**Objet : Projet de reconstruction du complexe Turcot à Montréal,
Montréal-Ouest et Westmount**

À la suite de la première partie de l'audience publique tenue les 11, 12, 13 et 14 mai derniers sur le projet mentionné, la commission du BAPE, chargée de l'étude de ce dossier, vous soumet les questions des participants suivantes :

Annexe 1

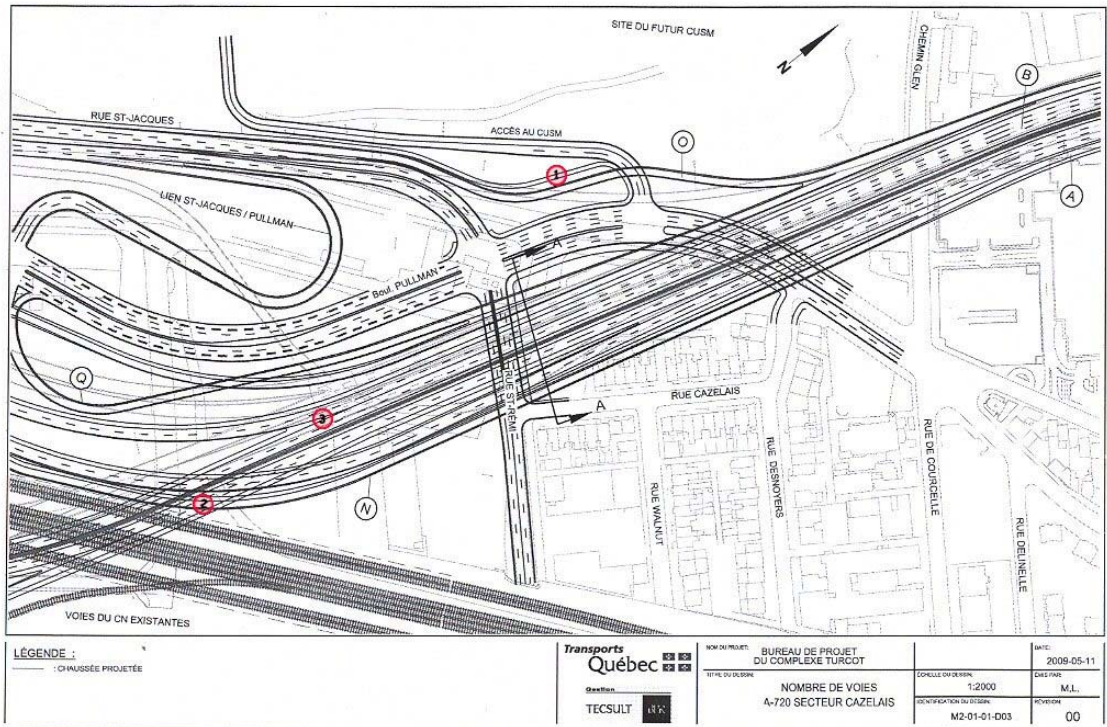
- 16 - Par où le piéton passe pour se rendre à la rue Saint Jacques en provenance de Cazalais Saint-Rémi pour se rendre sur la montée de la rue Saint Jacques sans faire un grand détour par l'entrée du CUSM plus à l'est de l'intersection ? Est-ce raisonnable d'exiger un tel détour pour un déplacement urbain à pieds ?
- 17 - Nous remarquons que ce plan ne suit pas les normes géométriques du MTQ, soit la convergence de la bretelle L sur la voie principale qui est trop courte ! La bifurcation vers la bretelle "C" Décarie nord est une transition trop abrupte pour ce type de sortie d'autoroute. Est-ce que ces deux dernières mises aux normes vont exiger le prolongement du tunnel Saint Rémi la rendant plus hostile pour les piétons qui devra l'emprunter ?

Proposition MTQ, Phase-1 (30 mois)

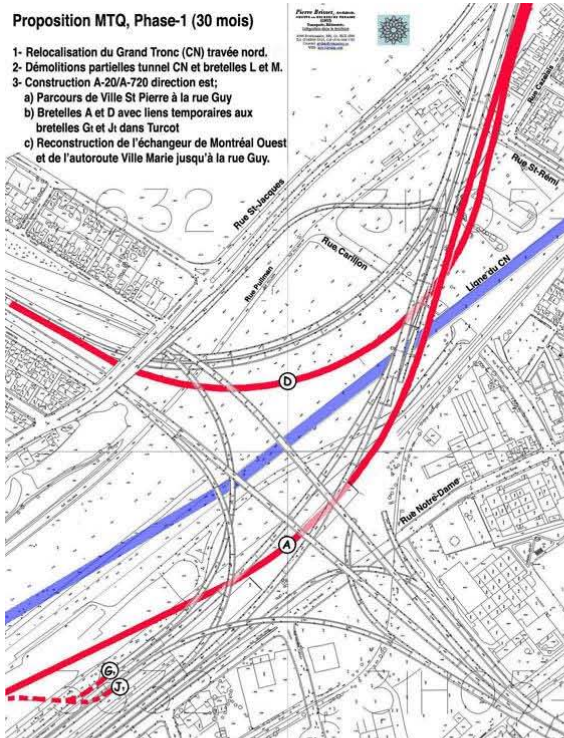
- 1- Relocalisation du Grand Tronc (CN) travée nord.
- 2- Démolitions partielles tunnel CN et bretelles L et M.
- 3- Construction A-20/A-720 direction est;
 - a) Parcours de Ville St Pierre à la rue Guy
 - b) Bretelles A et D avec liens temporaires aux bretelles G et J dans Turcot
 - c) Reconstruction de l'échangeur de Montréal Ouest et de l'autoroute Ville Marie jusqu'à la rue Guy.

Proposition MTQ, Phase-2 (30 mois)

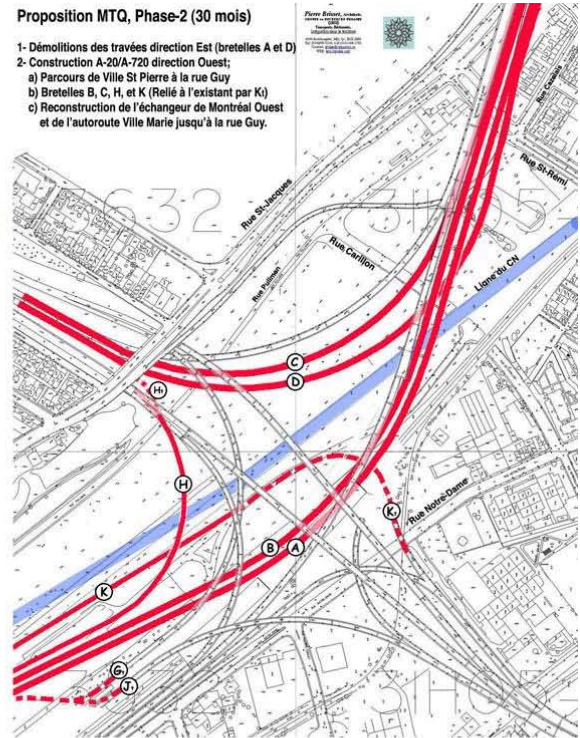
- 1- Démolitions des travées direction Est (bretelles A et D)
- 2- Construction A-20/A-720 direction Ouest;
 - a) Parcours de Ville St Pierre à la rue Guy
 - b) Bretelles B, C, H, et K (Relié à l'existant par Ki)
 - c) Reconstruction de l'échangeur de Montréal Ouest et de l'autoroute Ville Marie jusqu'à la rue Guy.

Proposition MTQ, Phase 3 (36 mois)

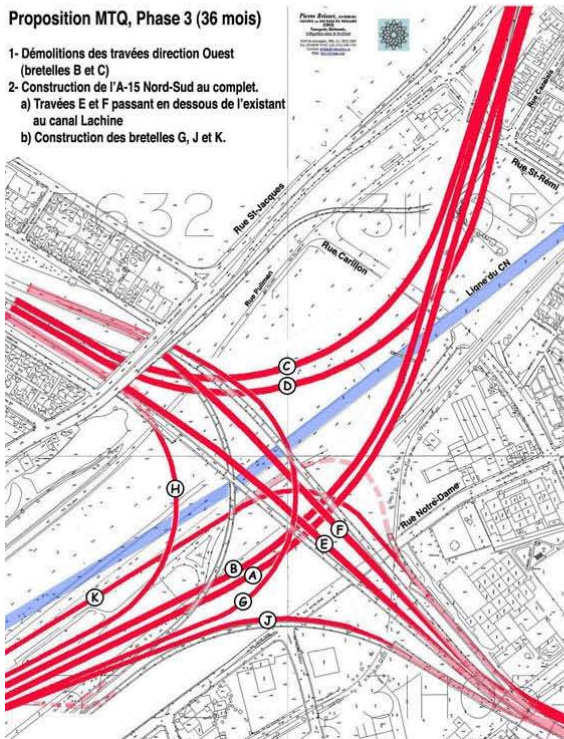
- 1- Démolitions des travées direction Ouest (bretelles B et C)
- 2- Construction de l'A-15 Nord-Sud au complet.
 - a) Travées E et F passant en dessous de l'existant au canal Lachine
 - b) Construction des bretelles G, J et K.

Proposition MTQ, Phase-4;

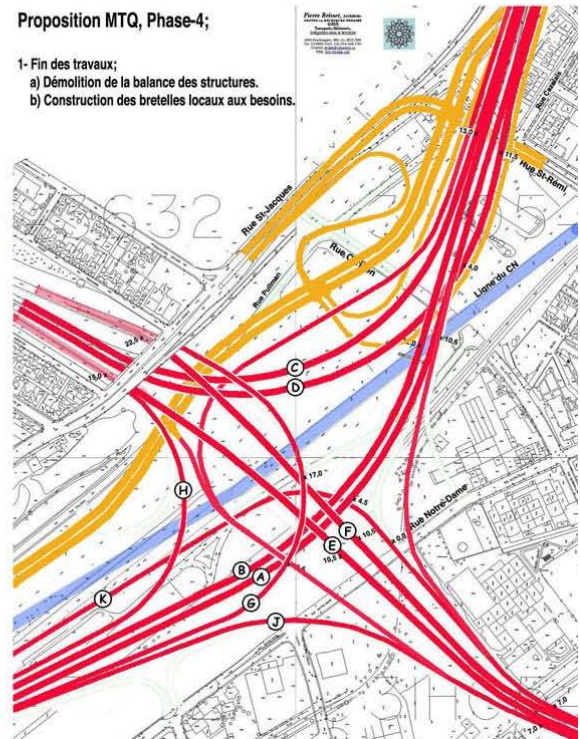
- 1- Fin des travaux;
 - a) Démolition de la balance des structures.
 - b) Construction des bretelles locaux aux besoins.

Figure 10

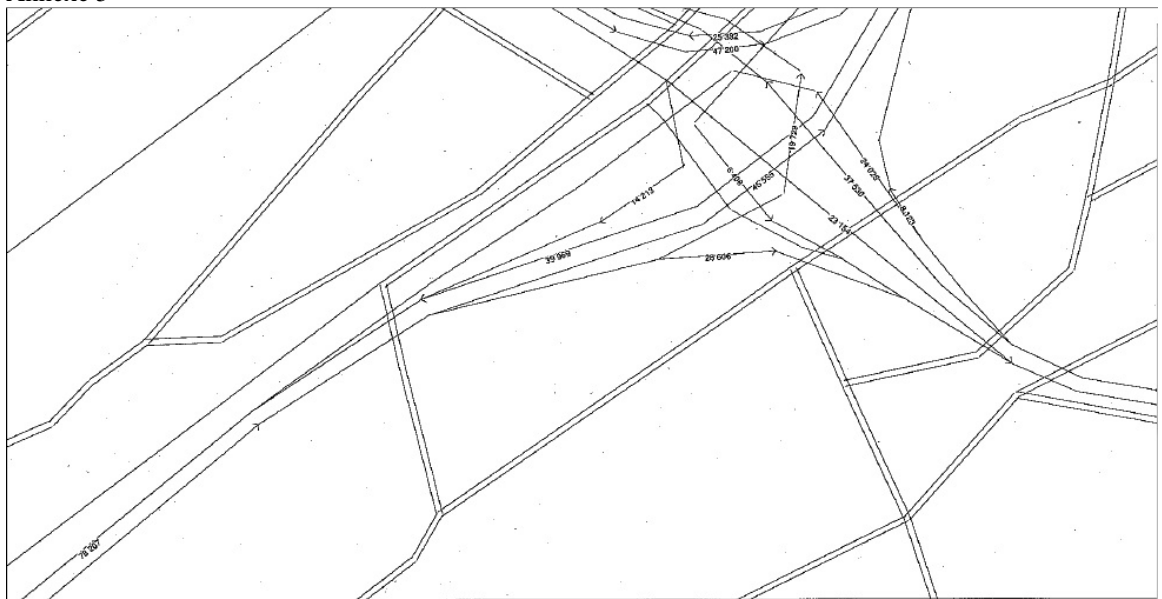
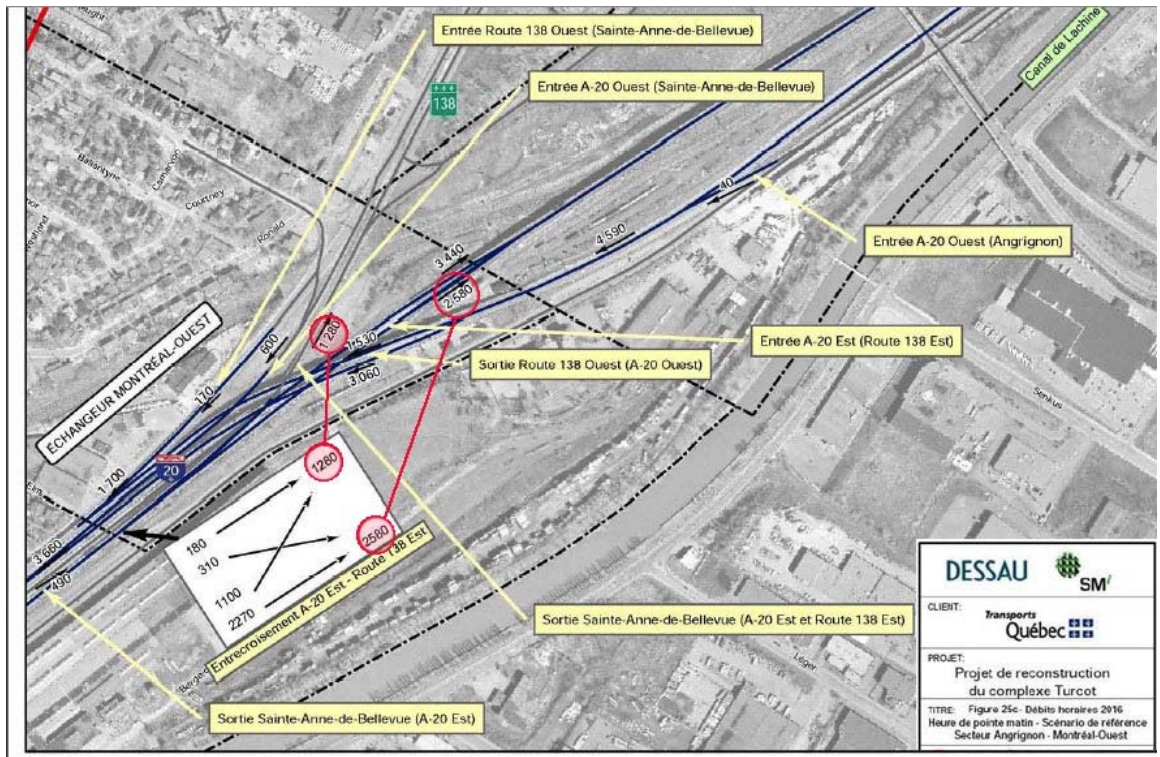
- 30 - Pourquoi les cartes de comptage dans l'annexe C parties 1 à 4 sont toutes en DJME (Débit Journalier Moyen **Estival**) quand le MTQ réfère toujours à des chiffres DJMA (Débit Journalier Moyen **Annuel**). Selon le MTQ les chiffres d'été sont plus élevés de 5 % à 6 % de plus que les chiffres annuels donc sont moins pertinents dans leur évaluation décisionnel.
